VARIANTE GENERALE AL P.R.G.C.

DETERMINAZIONI COMUNALI in recepimento alle osservazioni della Regione Piemonte pratica n. B50374 del 29/09/2016

ASPETTI ACUSTICI

*(Recepimento osservazioni Regione Piemonte,
pratica n. B50374 del 29/09/2016)*

Figura 2.1.3: proposta di modifica del PCA vigente relativa alle aree CR.3/03 e CR.3p/18

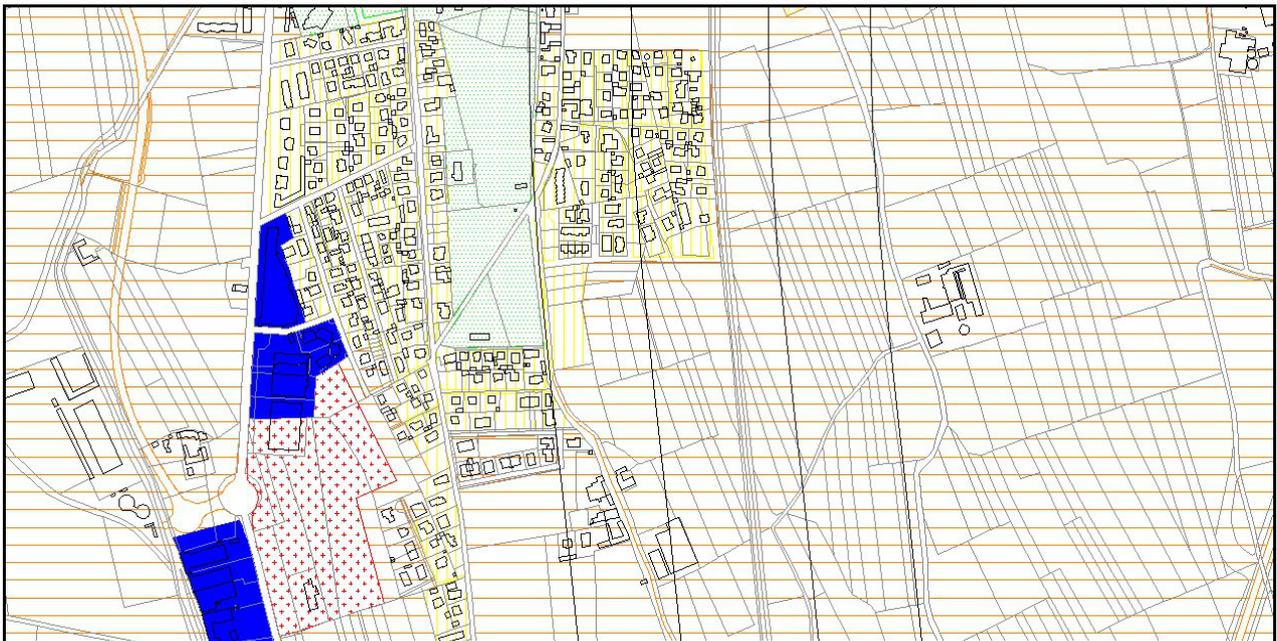
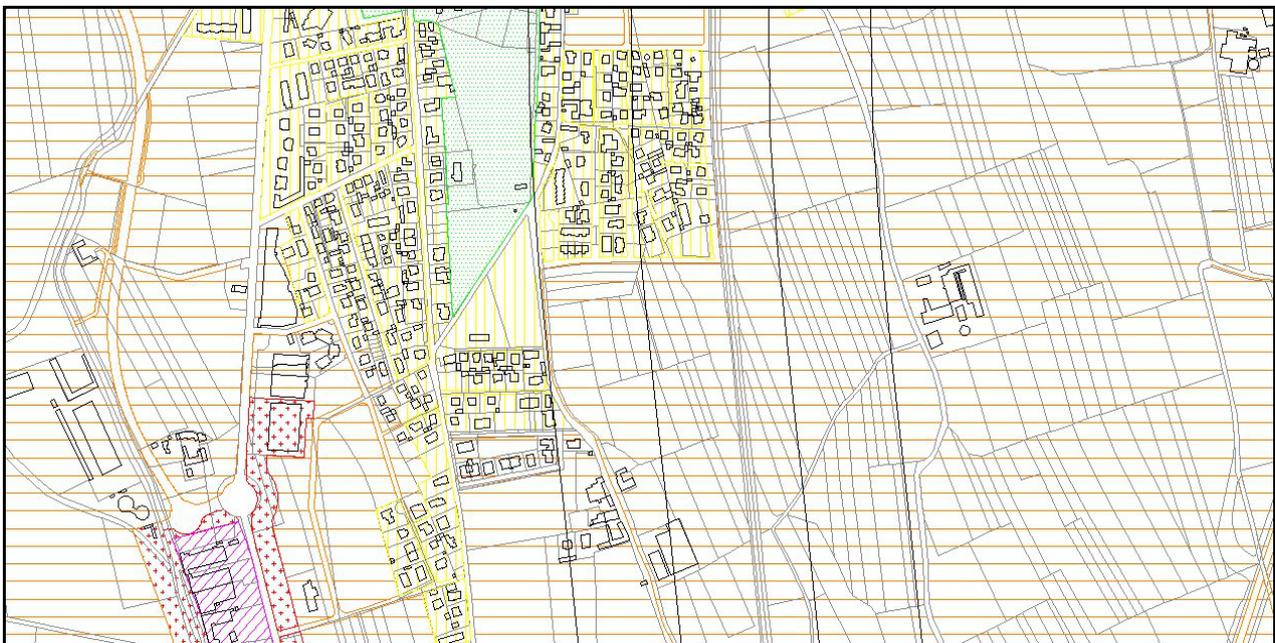
Il Progetto Definitivo modificato di Variante Generale di PRGC ha rivisto la destinazione d'uso precedentemente prevista per le aree CR.3/03 "PEC Martinetto 1" e CR.3p/18 "PEC Martinetto 3"; esse sono state riposte a destinazione agricola di riserva EA/r.

Per le aree in oggetto il PCA vigente prevede in parte la classe II (corrispondente a parte della CR.3/03) e in parte la classe III (totalità della CR.3p/18 e parte della CR.3/03).

Affinché il PCA non palesi incompatibilità con le destinazioni d'uso in progetto, entrambi gli ambiti sono stati assegnati nella classe III ("Aree di tipo misto" con limite di immissione pari a 60 dB(A) per il periodo di riferimento diurno e 50 dB(A) per il notturno), classe acustica più congrua con l'uso previsto; sono, infatti, sono assegnate in classe III le "aree rurali interessate da attività che impiegano macchine operatrici".

Figura 2.2.3: proposta di modifica del PCA vigente relativa all'area CR.3/04

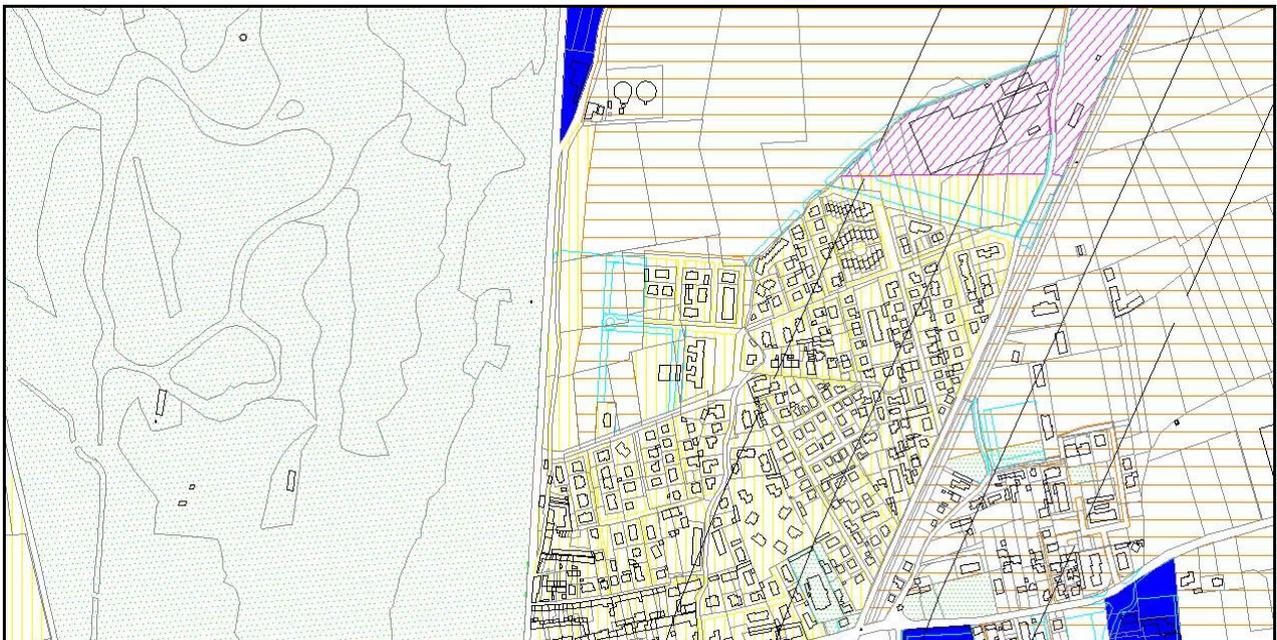
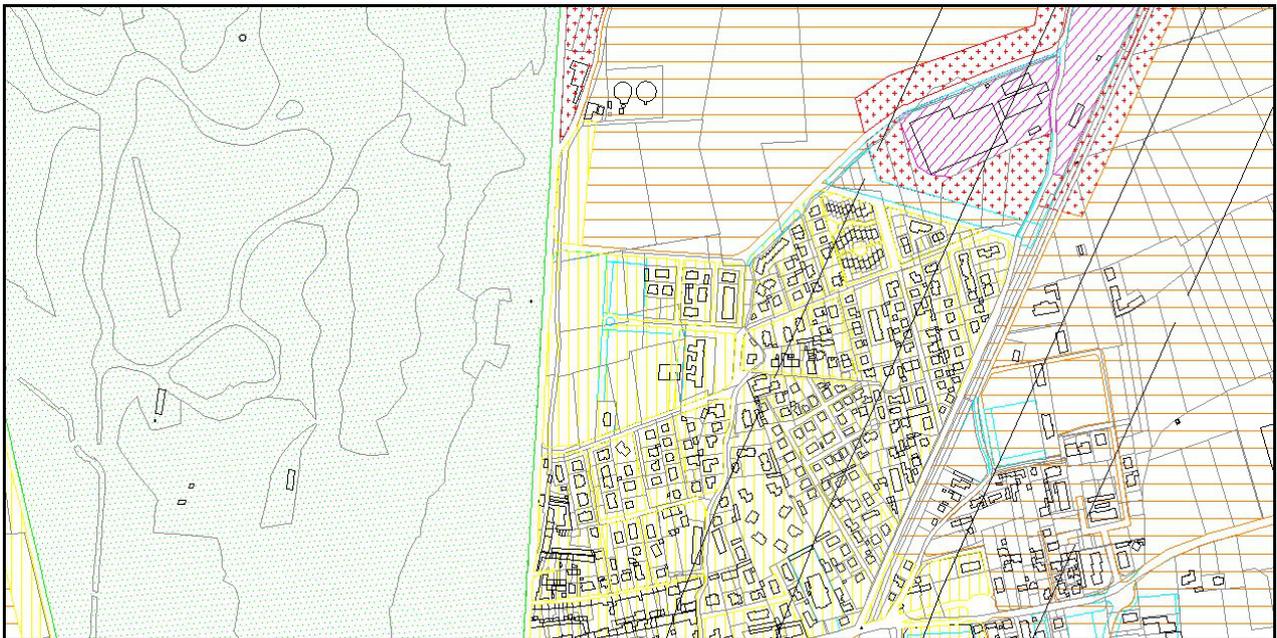
Il Progetto Definitivo modificato di Variante Generale di PRGC ha rivisto la destinazione d'uso precedentemente prevista per l'area CR.3/04 "PEC via Fleming 1" ; nello specifico, è stata stralciata la porzione a destinazione d'uso terziaria e riposta a destinazione agricola di riserva EA/r (porzione ad Ovest a confine con la SP20).

Il PCA vigente prevede per l'area in oggetto la classe acustica II ("Aree destinate ad uso prevalentemente residenziale") e la classe acustica III ("Aree di tipo misto"), secondo perimetrazioni che non corrispondono alle nuove destinazioni d'uso.

Recependo l'osservazione formulata da ARPA, Dip. di Cuneo (parere ARPA n. 35054 del 04/04/2012), che evidenzia un aggravio acustico a carico dei nuclei residenziali "BR.2" ("zone consolidate residenziali a limitata trasformabilità"), è stata prevista la classe acustica II per tutte le aree "BR.2" (particelle 1650, 1651, 1652, 1657, 1658, 1659, 1836, 1413, 1649, 1646) e per l'intera area CR.3/04; si fa osservare che l'assegnazione in classe II della porzione ad Ovest a confine con la SP20 è obbligata, trattandosi di fascia di transizione per la confinante classe I prevista per la SP 20.

Figura 2.3.3: proposta di modifica del PCA vigente relativa alle aree CR.3/15 e CR.3/20

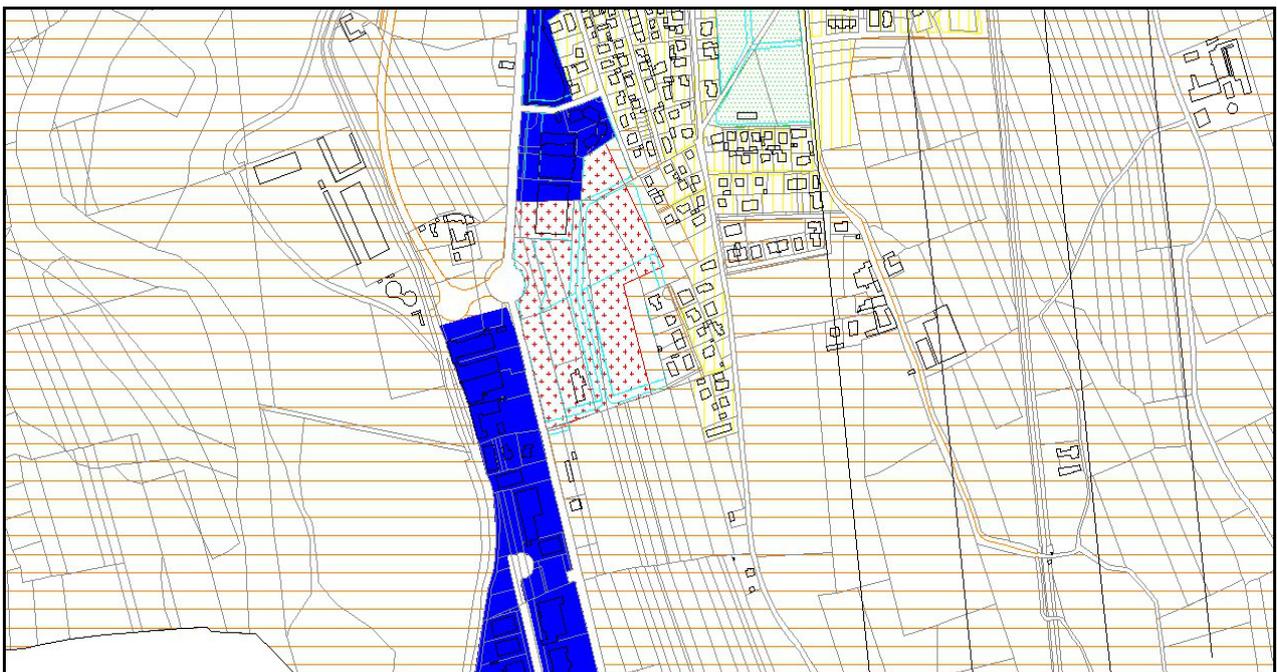
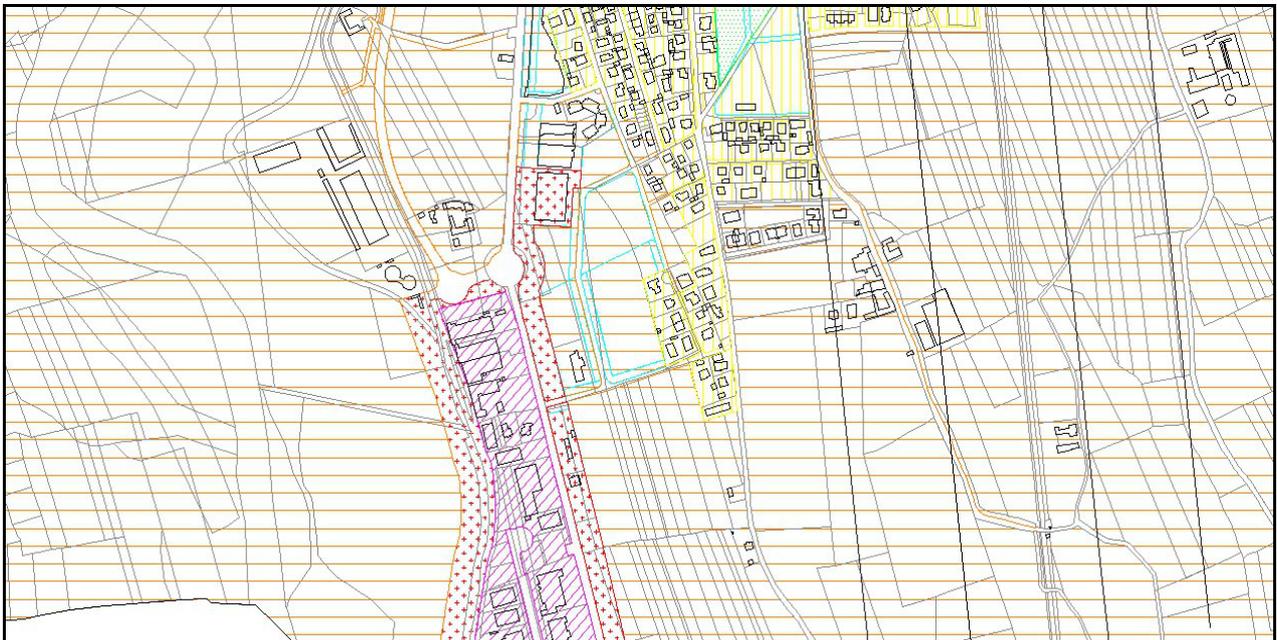
Il Progetto Definitivo modificato di Variante Generale di PRGC ha rivisto in parte la destinazione d'uso precedentemente prevista per le aree CR.3/15 e CR.3/20, riponendo a destinazione agricola di riserva EA/r le porzioni a Sud di via Ignazio.

Il PCA vigente non è ammissibile in relazione alle destinazioni d'uso previste ed è stata predisposta la soluzione tecnica di seguito illustrata, con attribuzione della classe III alle aree CR.3/15 e CR.3/20 (classe acustica III assegnazione prevalente, oltre a piccole porzioni ai confini Est ed Ovest rispettivamente di classe II e IV) ed all'area a destinazione agricola di riserva EA/r a Sud di via Ignazio.

La soluzione proposta recepisce le osservazioni formulate da ARPA, Dip. di Cuneo (parere ARPA n. 35054 del 04/04/2012), che evidenziavano l'aggravio acustico a carico delle particelle 1032 e 1034, riferite a nuclei residenziali "BR.3" ("zone residenziali di completamento edilizio ed urbanistico in ambito urbano"); l'assenza di aggravio acustico è principalmente conseguente alla riduzione di classe (da classe VI a classe IV) dell'area "BM", ubicata a Nord degli ambiti CR.3/15 e CR.3/20.

Figura 2.4.3: proposta di modifica del PCA vigente relativa alle aree DI/01, DI/06 e DI/14

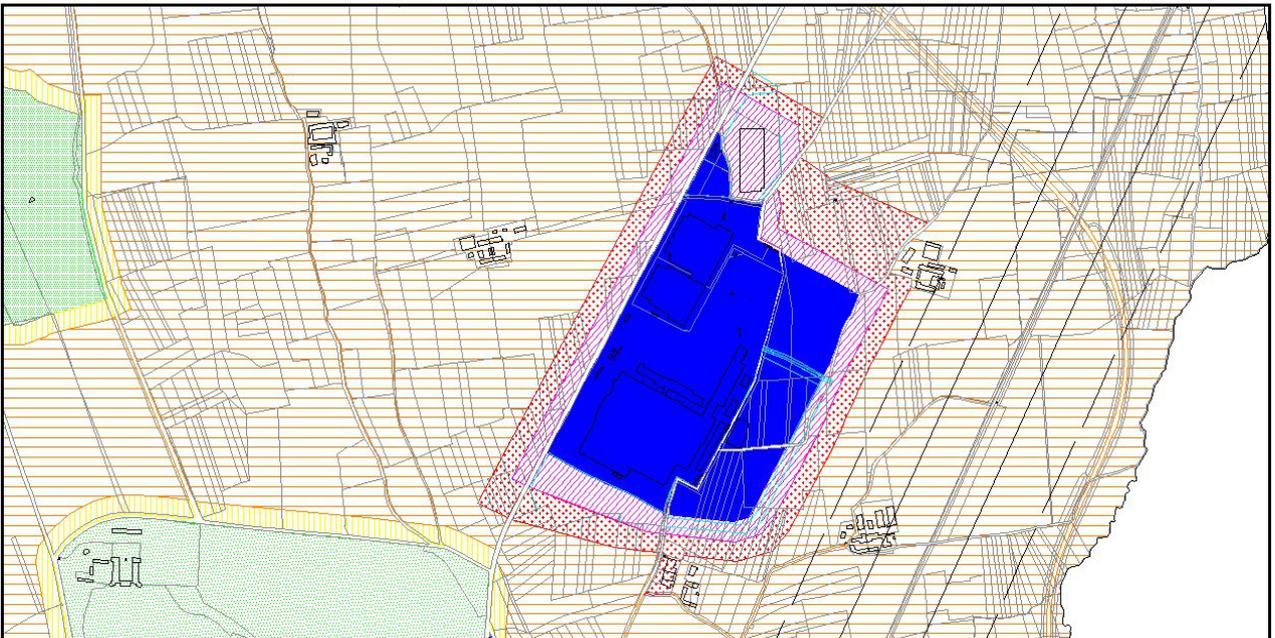
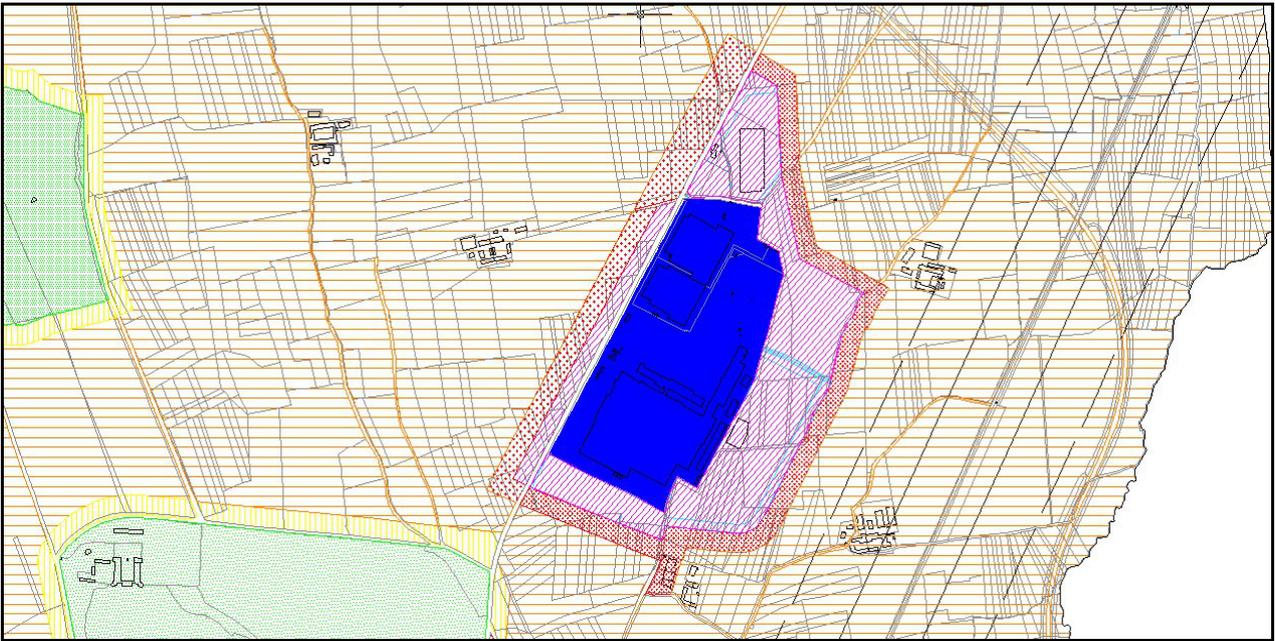
Il Progetto Definitivo modificato di Variante Generale di PRGC ha rivisto le destinazioni d'uso precedentemente previste per le aree in esame, stralciando l'area DI/01 e riclassificandone la parte a servizi nella limitrofa area BD dell'ILVA e nell'area DI/14; la parte ad Est dell'area DI/01 è stata riposta in destinazione agricola di riserva EA/r, mentre la parte a Sud è stata ricompresa nell'area DI/06. Viene, comunque, confermato che l'area dell'ILVA costituisce il principale polo produttivo del territorio comunale di Racconigi.

Il PCA vigente non risulta congruo con le nuove linee programmatiche della Variante Generale di PRGC ed è necessaria quindi una modifica di PCA. La soluzione tecnica elaborata è tecnicamente sostenibile e si configura come la soluzione di maggiore salvaguardia del quadro acustico.

- ✓ dato il ruolo di primo piano del polo produttivo in esame, è stata riconfermata la classe acustica VI (*"Aree esclusivamente industriali"*) unicamente per le aree produttive confermate o in completamento; si evidenzia che tale classe VI è l'unica presente nel territorio comunale di Racconigi;

- ✓ per le aree di nuovo insediamento produttivo è stata, invece, prevista la classe V (*"Aree prevalentemente industriali"*) con l'intento di preservare la vocazione industriale consolidatasi nel tempo dell'area in esame ed ottemperando all'obbligo di miglioramento del quadro acustico in sede di modifiche di PCA;

- ✓ sono state recepite le osservazioni formulate da ARPA, Dip. di Cuneo (parere ARPA n. 35054 del 04/04/2012) a salvaguardia del nucleo rurale ad Est dell'area artigianale/produttiva (particella 1686), per il quale è stata confermata la classe III e, dunque, non più presente alcun aggravio acustico;

- ✓ nella proposta di revisione di PCA sono più presenti accostamenti critici;
- ✓ non sono stati introdotti nuovi salti di classe e sono state previste le opportune fasce cuscinetto, disegnando i confini di classe a partire dalle distanze minime previste, rimodellate sulla nuova base catastale (aggiornata al 2013); in particolare, l'assegnazione in classi acustiche della porzione ad Est dell'area DI/01 con destinazione agricola di riserva EA/r è conseguente all'obbligo di inserimento delle fasce di transizione di classe V e IV.

Figura 2.5.3: proposta di modifica del PCA vigente relativa all'area DI/02

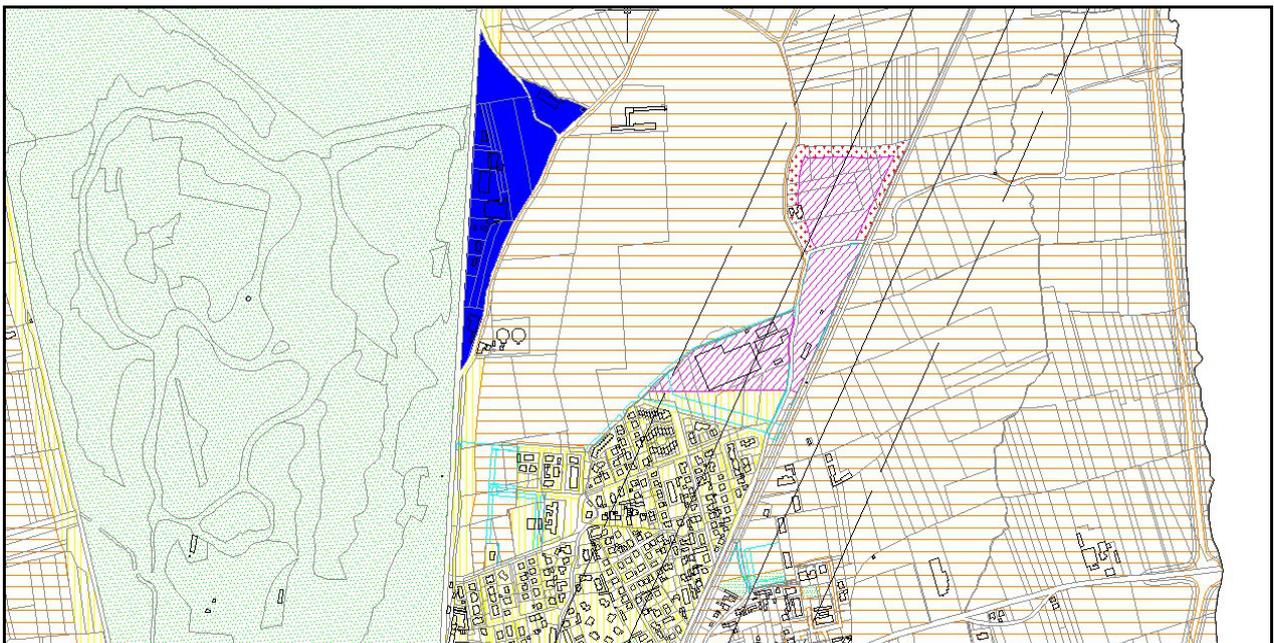
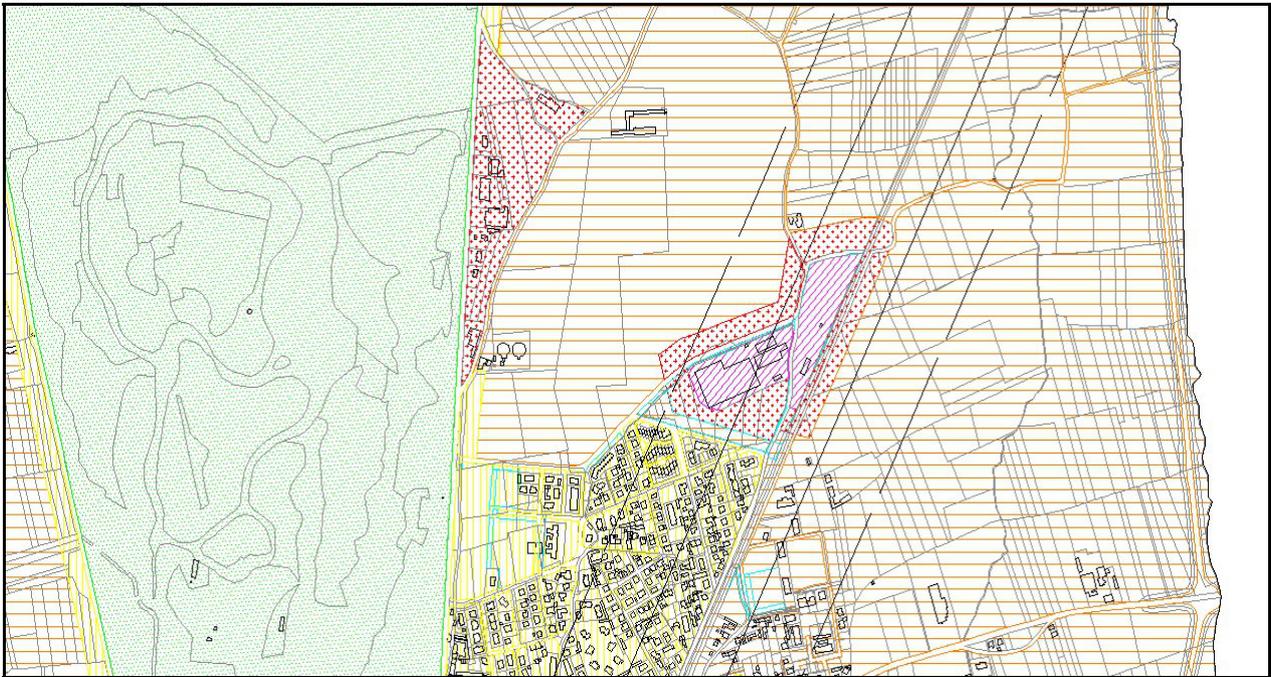
Il Progetto Definitivo modificato di Variante Generale di PRGC ha rivisto la destinazione d'uso precedentemente prevista per l'area DI/02 *“Completamento produttivo Grandi Magazzini”*, riclassificandola da DI *“zone artigianali e produttive di nuovo impianto”* in BD *“zone consolidate per attività produttive, artigianali e industriali”* e confermandone le perimetrazioni.

Al di là della diversa destinazione d'uso, il PCA vigente non è congruente alle nuove ipotesi di sviluppo previste dal Progetto Definitivo modificato di Variante Generale al PRGC l'area in esame ed è, quindi, necessaria una modifica di PCA. È stata, pertanto, predisposta una nuova soluzione tecnica elaborata a partire dalle seguenti considerazioni:

- ✓ sono state recepite le osservazioni formulate da ARPA, Dip. di Cuneo (parere ARPA n. 35054 del 04/04/2012); in particolare, è stata confermata la classe II senza, quindi, aggravio del quadro acustico per le aree *“BR.2”* (*“zone consolidate residenziali a limitata trasformabilità”*); nello specifico, la classe II è stata mantenuta per le particelle 1473, 1474, 1475, 1665, 1447, 1449, 1450 e limitrofe;

- ✓ è stata accolta la soluzione tecnica proposta da ARPA, Dip. di Cuneo (parere ARPA n. 35054 del 04/04/2012); più in dettaglio, è stato scelto di non estendere la classe acustica V a tutta l'area DI/02, ora BD; tale classe è stata prevista per tutte le aree a Nord ed ad Est della particella 3023, mentre verso Sud è stata limitata al perimetro sul quale insistono gli stabilimenti artigianali/produttivi esistenti; in direzione Sud, sono state, poi, introdotte le opportune fasce di transizione di classe IV e III, evitando, quindi, l'introduzione di accostamento critico con le aree *“BR.2”* previste in classe II.

Come riscontrabile dal nuovo elaborato grafico, la proposta tecnica illustrata non presenta più accostamenti critici e delinea uno scenario acustico migliore del precedente, in considerazione della consistente diminuzione dell'estensione delle aree di classe V.
